改善箇所説明図

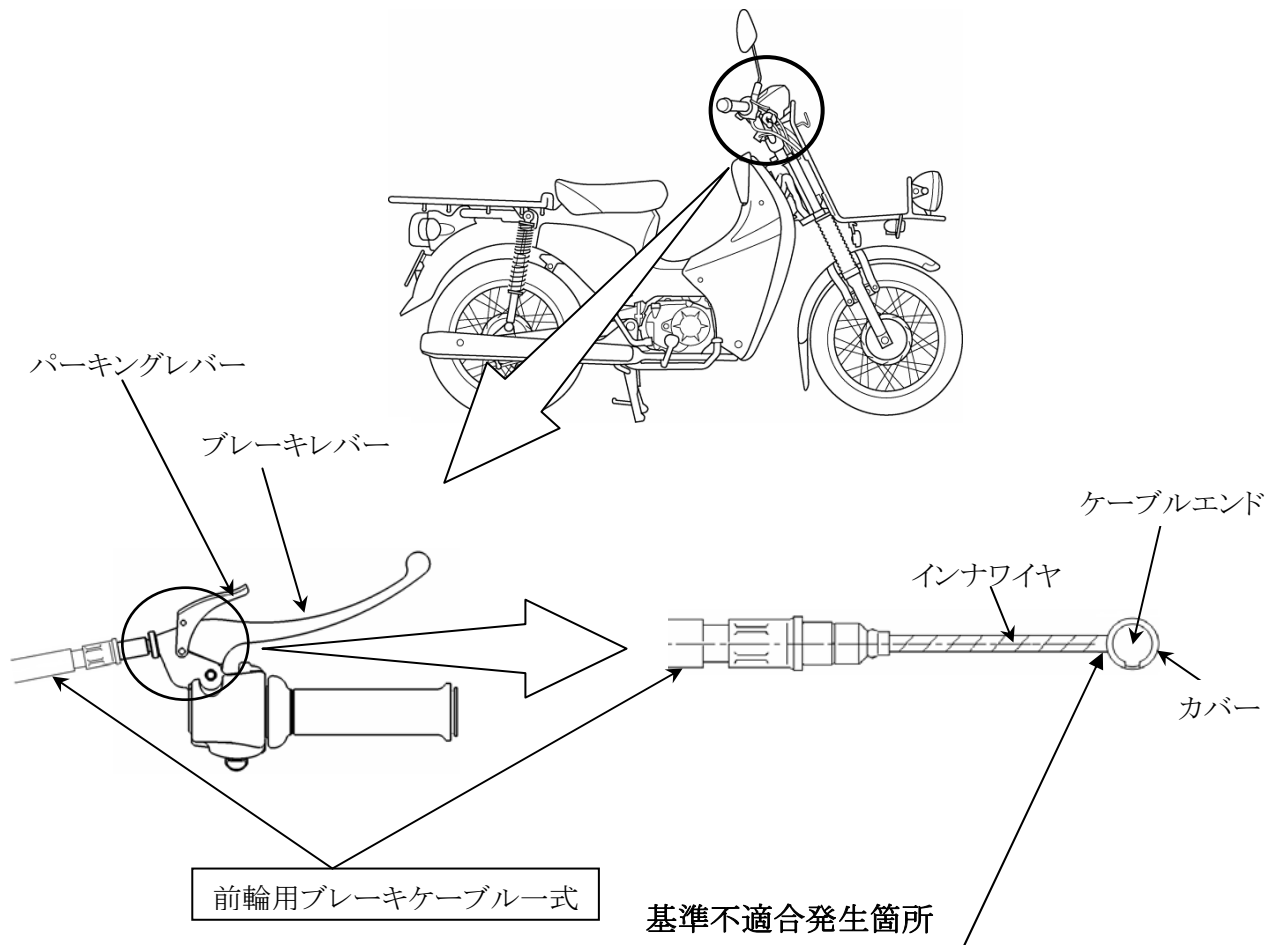
前輪ブレーキにおいて、ケーブルエンドのカバーの材質が不適切なため、坂道などの駐停車時に使用するパーキングレバーの操作を繰り返し行くと、インナワイヤが切損し、前輪ブレーキが効かなくなるおそれがある。

全車両、前輪用ブレーキケーブル式を対策品と交換する。

識別: 車台番号付近に黄色の識別ラベルを貼付する。
